## Réception "Canal Plus" sur les téléviseurs équipés de la prise péritélévision

Séries :

- 33/34 FR et FR P/S
- A.... FR et FR P/P
- C.... FR et FR P/S

**CONCERNE : TELEVISEURS FR P/S EQUIPES DU CHASSIS "C" - PROBLEMES "CANAL PLUS"**

Schéma 1

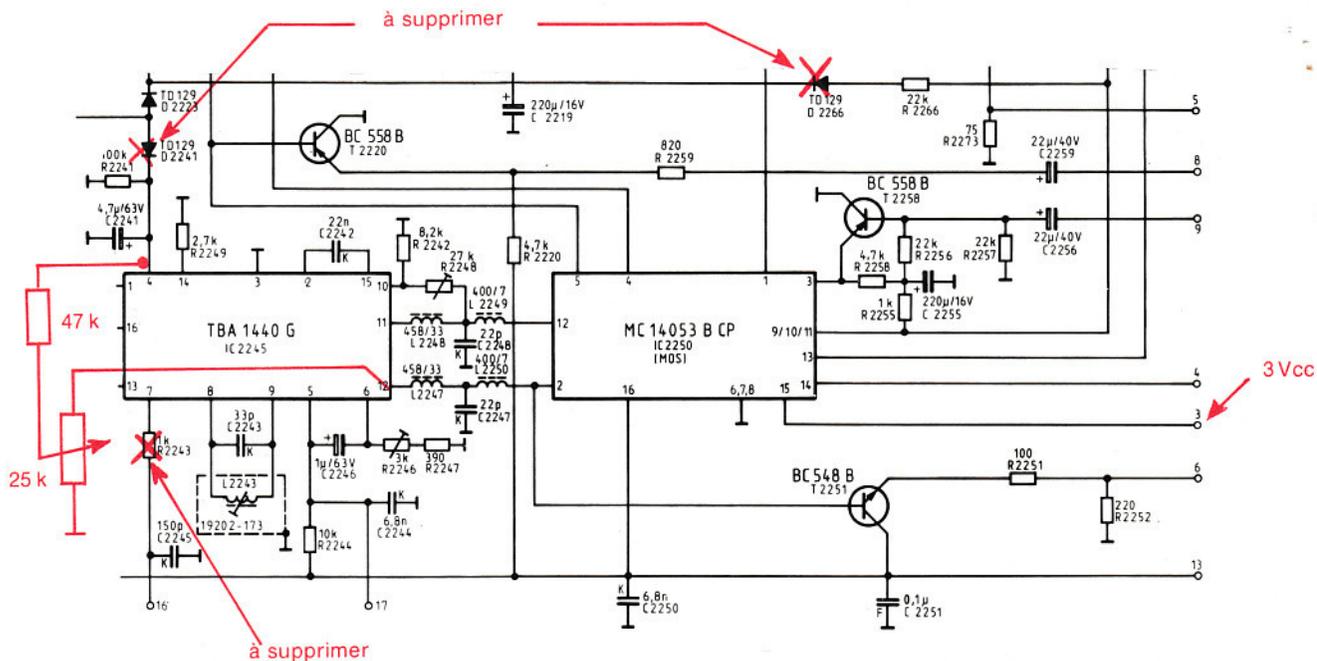
- a) Dans le module FI 29500-052.15:
  - supprimer D 2266, D 2241 et R 2243;
  - souder entre la Br. 12 de IC 2245 et la masse un pot. ajustable de 25 kΩ dont le curseur sera relié à la Br. 4 de IC 2245 par une résistance de 47 kΩ (voir schéma 1);
  - régler le pot. pour obtenir 3 Vcc sur la Br. 3 du module FI.

Schéma 2

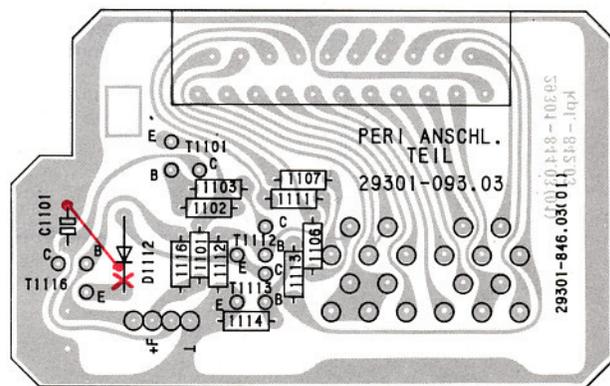
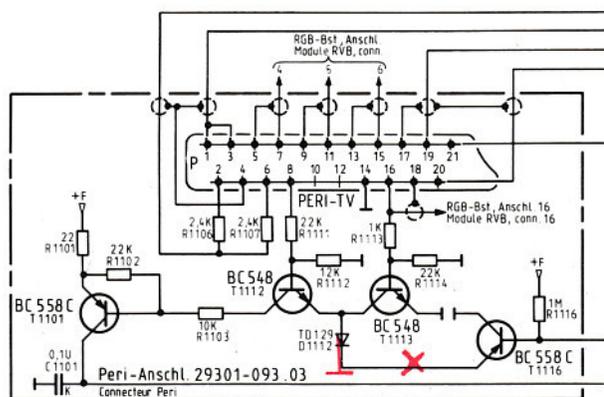
- procéder comme en 4.1.1;
- dessouder la cathode de D 1112 et la ressouder à la masse (voir schéma 2);
- la réception de "Canal Plus" pourra ainsi se faire sur la position 4, par exemple, la position "AV" restant réservée au magnéscope.

Schéma 3

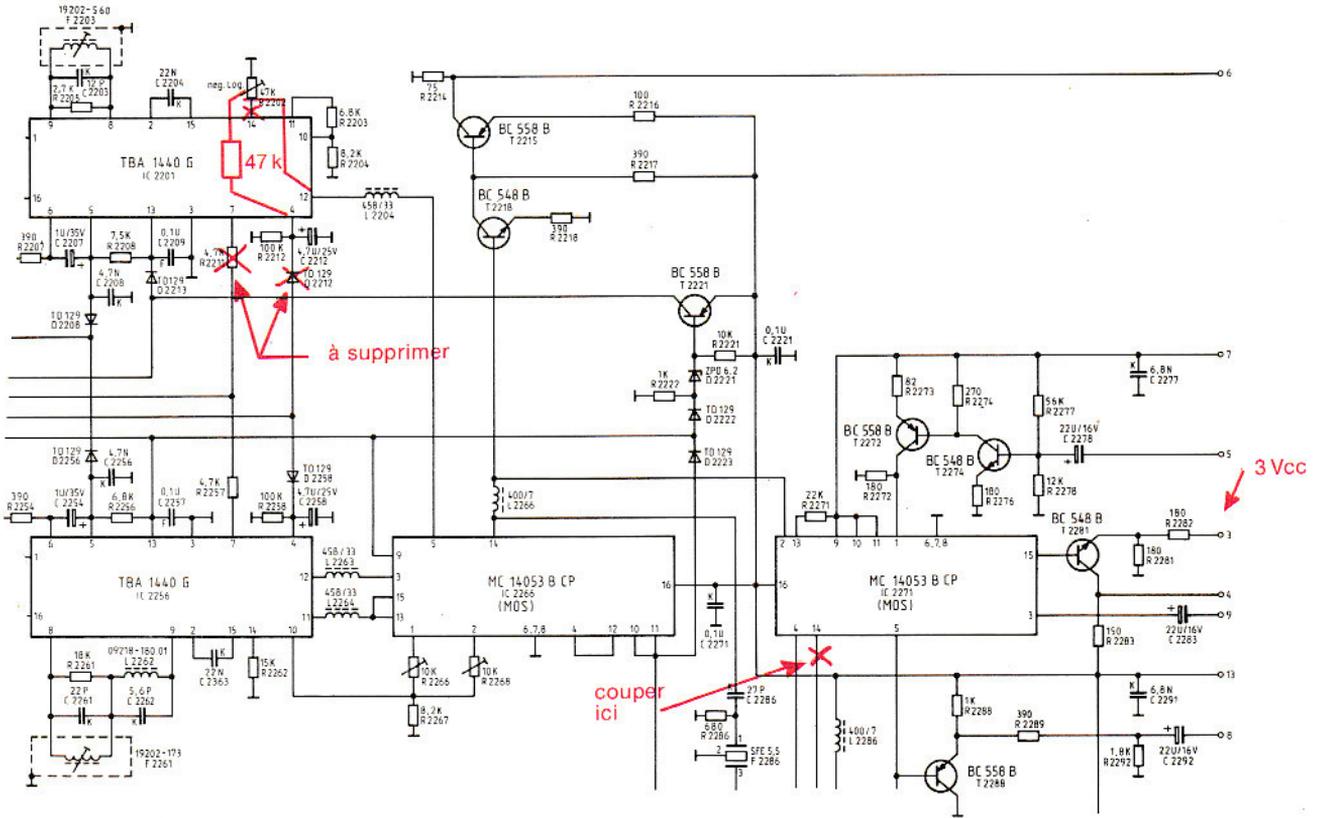
- a) Dans le module FI 29500-052.84 :
- supprimer D 2212 et R 2211 ;
  - couper le shunt de liaison à la Br. 14 de IC 2271 ;
  - couper la liaison entre R 2202 et la Br. 14 de IC 2201 ;
  - relier le "point chaud" de R 2202 à la Br. 12 de IC 2201 et son curseur, par une résistance de 47 k $\Omega$ , à la Br. 4 de IC 2201 (voir schéma 3) ;
  - régler R 2202 pour obtenir 3 Vcc à la Br. 3 du module FI.

Schéma 4

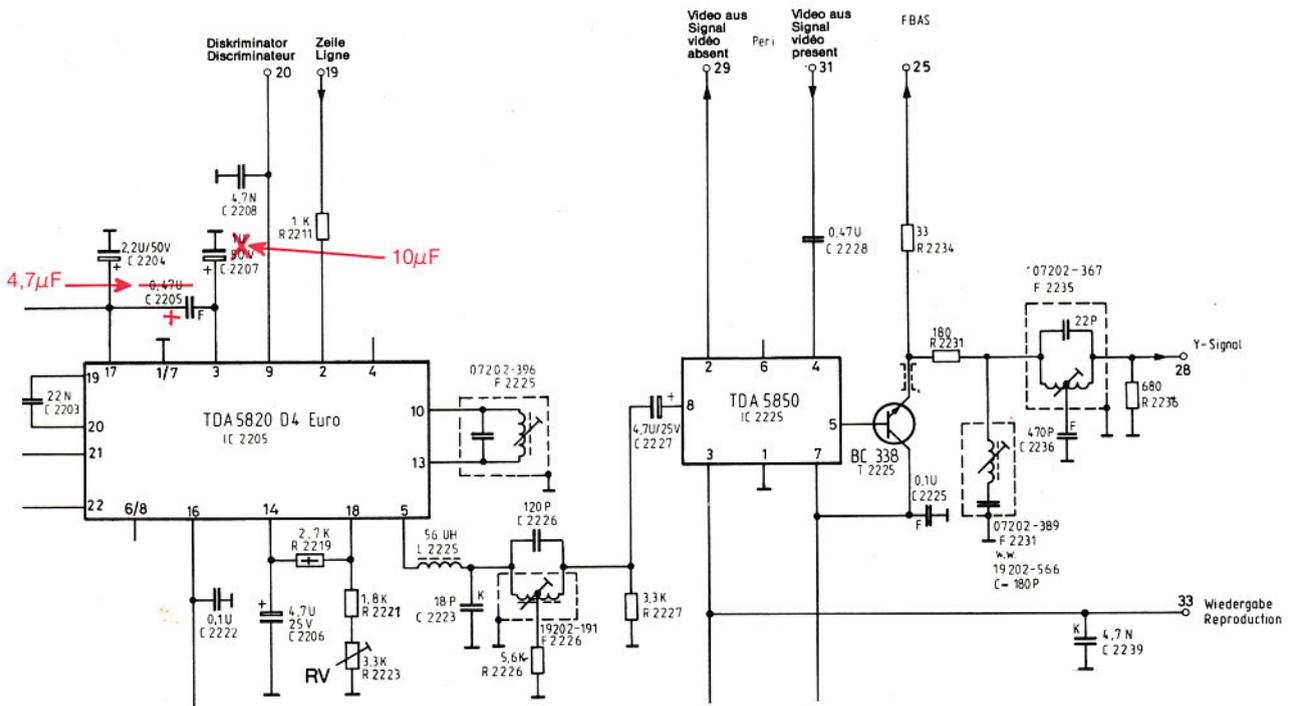
- Dans le cas où le téléviseur présente un effet de clignotement, il faut dans le tuner/FI:
  - remplacer C 2207 (1  $\mu$ F) par un 10  $\mu$ F/16V (8415-164-080);
  - remplacer C 2205 (0,47  $\mu$ F) par un 4,7  $\mu$ F/16V (8452-696-110) dont le pôle positif sera côté Br. 17 du TDA 5820 (voir schéma 4).
- Dans le cas d'un son déformé (notamment sur les pointes de modulation) voir également § 5.1.
- Si le téléviseur est équipé d'un décodeur 29504-026.02 voir aussi § 5.2.

Schéma 6

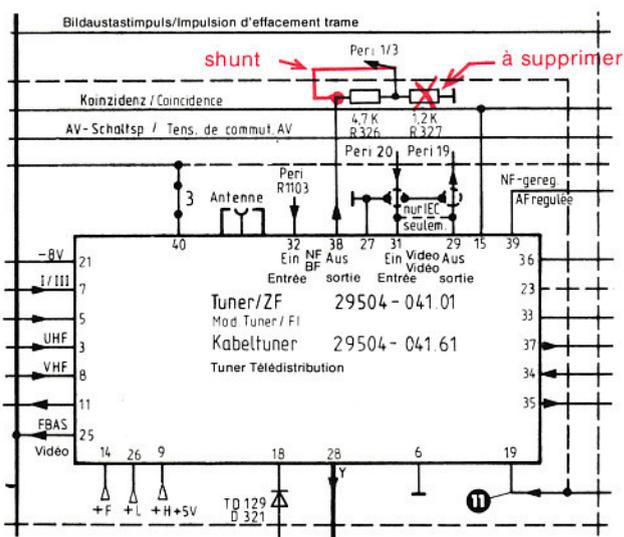
- Supprimer R327 et shunter R326. Ces composants sont sur le châssis mais sur certains téléviseurs ne sont pas représentés dans la sérigraphie (voir schéma 6).

Schéma 7

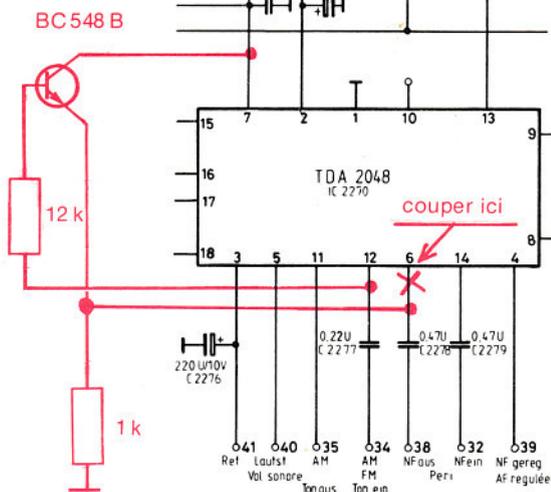
- Remplacer le tuner 29504-041.01/03 par un tuner équivalent comportant le repère "4" (en gras) ou effectuer les modifications suivantes (voir schéma 7):

- couper la liaison entre C2278 et Br. 6 du TDA 2048;
  - monter un transistor BC548 B (8302-200-005) avec collecteur sur Br.7 et base, à travers une résistance de 12 k $\Omega$ , sur Br. 12 du TDA 2048. L'émetteur sera relié à C2278 et découplé par une résistance de 1 k $\Omega$  à la masse;

- remplacer C2252 (1 $\mu$ F) par un 10 $\mu$ F/16 V (8415-164-080);
  - remplacer C2215 (0,47 $\mu$ F) par 4,7 $\mu$ F/16 V (8452-696-110).
- Dans le cas d'un son déformé (notamment sur les pointes de modulation) voir également § 5.1.

Schéma 12

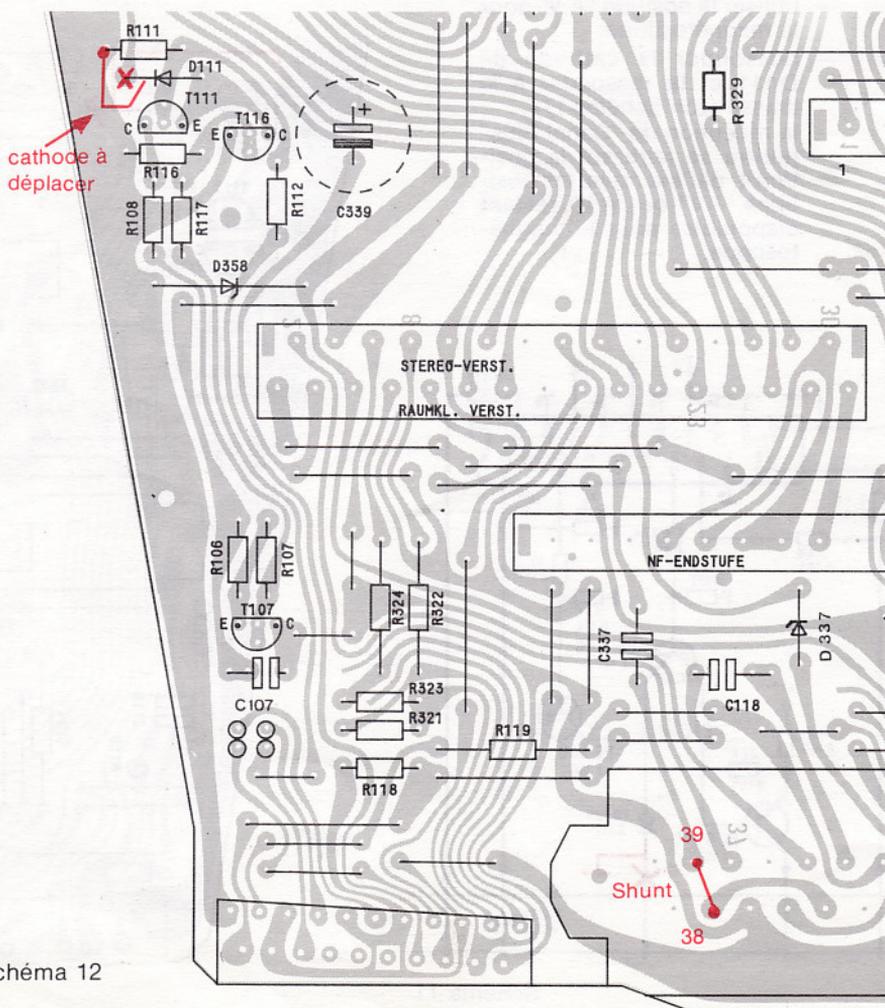
- a) Procéder comme en 4.7.1 ou 4.7.2 selon le cas et faire la modification suivante:
  - retirer le module tuner/FI;
  - dessouder le picot de la Br.39 (sur le châssis) et le ressouder sur la Br.38 (libre);
  - relier les Br.38 et 39 sur le châssis (voir schéma 12);
  - remonter le tuner/FI.
- c) Le cordon de liaison péri-péri doit comporter deux voies audio. Il est en principe disponible chez les revendeurs "Canal Plus". En cas de non disponibilité, il est possible d'utiliser le cordon habituel dont on aura au préalable court-circuité, côté TV, les broches 2 et 6. Cette solution permet de rétablir les 2 voies audio mais ne permet pas le fonctionnement "RSI".

- a) Procéder comme en 4.8.1 ou 4.8.2 selon le cas, mais avant de remonter le tuner modifié, effectuer la modification suivante:
  - dessouder le picot de la Br.39 (sur le châssis) et le ressouder sur la Br.38 (libre);
  - relier les Br.38 et 39 sur le châssis (voir schéma 12).
- c) Le cordon de liaison péri-péri doit comporter deux voies audio. Il est en principe disponible chez les revendeurs "Canal Plus". En cas de non disponibilité, il est possible d'utiliser le cordon habituel dont on aura au préalable court-circuité, côté TV, les broches 2 et 6. Cette solution permet de rétablir les 2 voies audio mais ne permet pas le fonctionnement "Stéréo".

Schéma 13

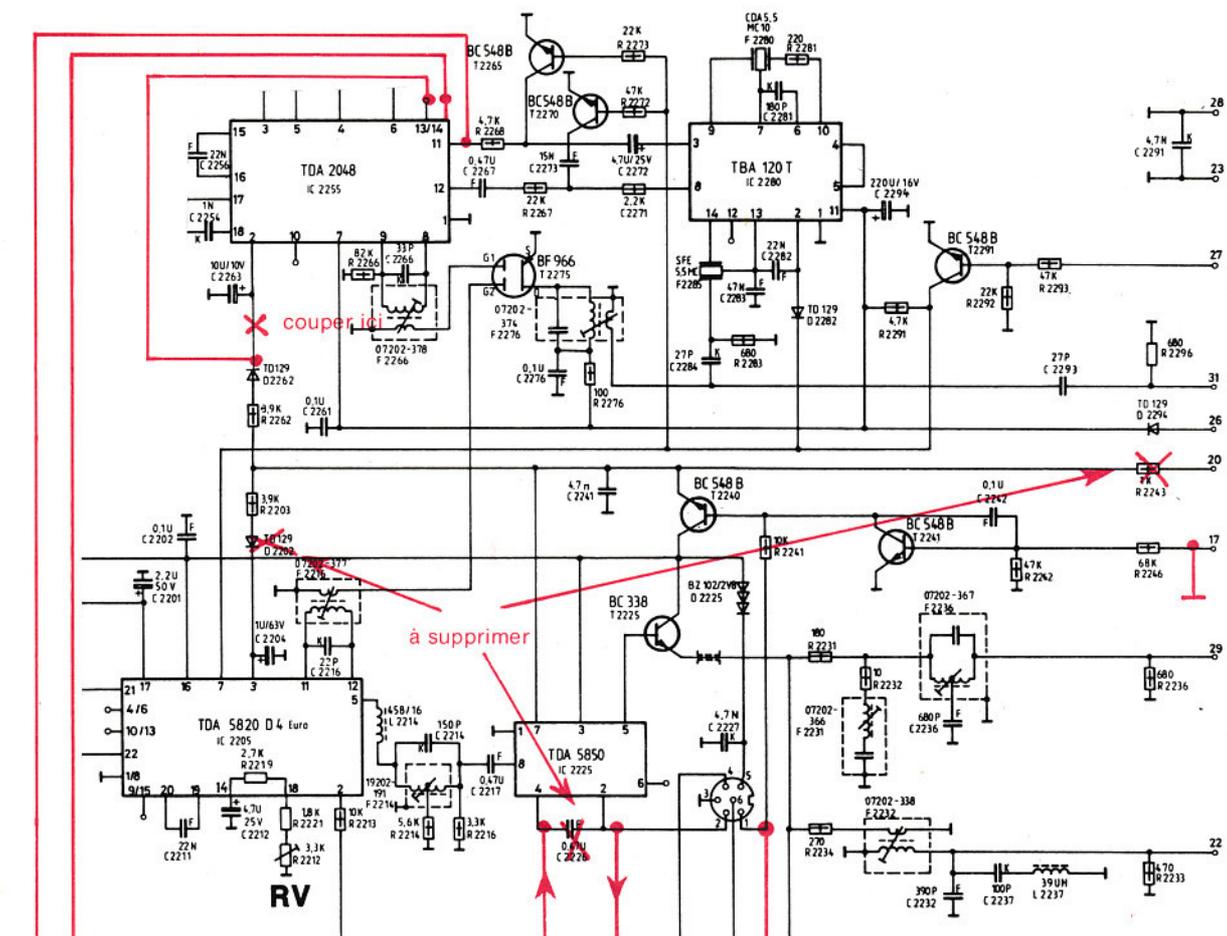
- se munir de l'ensemble prise péri-télévision GRUNDIG réf. 29304-060.11 ;
- démonter le module tuner/FI de l'appareil. Ouvrir celui-ci ;
- récupérer le câble audio-vidéo d'origine reliant la prise DIN et le module tuner/FI, et câbler celui-ci entre la prise péri-télévision et le tuner/FI selon schéma 13.

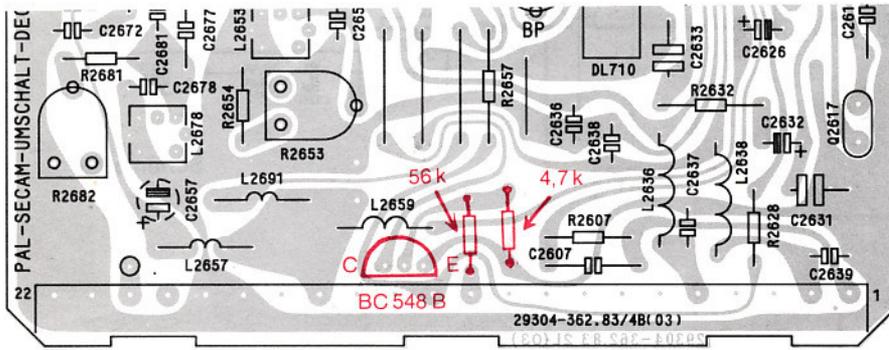
Le niveau audio, en sortie du décodeur "Canal Plus" n'est pas le même sur tous les décodeurs. Il peut varier entre 700 mV et 2,5 V environ. Or, le niveau admissible par la prise péritelvision est de 100 mV (ancienne norme) ou de 500 mV (nouvelle norme). Dans les cas critiques, il peut se produire une déformation du son, notamment sur les pointes de modulation. Il convient alors d'abaisser le niveau du signal à l'aide d'un pont diviseur à insérer dans la liaison audio de la fiche péri-TV du cordon de liaison (côté TV), c'est-à-dire entre les Br. 2 et 6 et la masse (voir croquis).

En général  $R_1 = 3,3 \text{ k}\Omega$  et  $R_2 = 10 \text{ k}\Omega$  suffisent mais dans les cas extrêmes, on peut aller jusqu'à  $R_1 = 3,3 \text{ k}\Omega$  et  $R_2 = 47 \text{ k}\Omega$ .

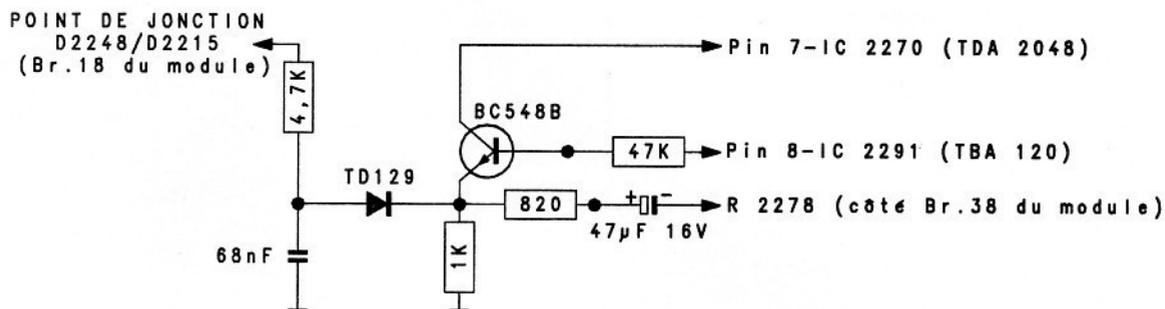
Par suite de la modification relativement importante à effectuer sur le module Tuner/FI 29504-041.04, nous n'avons pas fait mention de cette modification dans l'instruction de service "Canal Plus".

Elle consiste à rajouter le circuit ci-après :

Il faut par ailleurs supprimer R 2279 et C 2278. Voir également l'instruction de service "Canal Plus".
